From 5.1, 2, e <5.1, 2, e @amsterdam.nl>
Subject **Korte Leidsedwarsstraat**
To 5.1, 2, e @amsterdam.nl>
Date December 8, 2025 at 3:06:34 PM CET

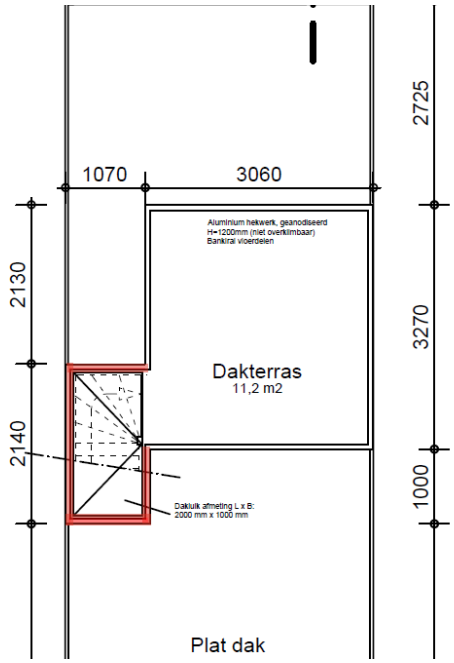
Ik heb net in de snelheid over het hoofd gezien dat we nog als voorwaarde hebben gesteld dat het hekwerk niet om het gehele dakluik mag komen. Is volgens mij ook niet nodig (of zegt het Bbl hier iets anders over?)
Gaat om dit gedeelte van het hekwerk. We hadden in het vorige advies ook al aangegeven dat het hekwerk niet rondom het dakluik geplaatst mocht worden en volgens mij heeft COK hier ook iets over gezegd. Nog even contact hierover?

Ik kan een ‘akkoord, mits’ schrijven. Maar dan moet ik zeker weten dat jij de aanvrager vraagt om dit nog even op tekening aan te passen….
Ik hoor graag van je!
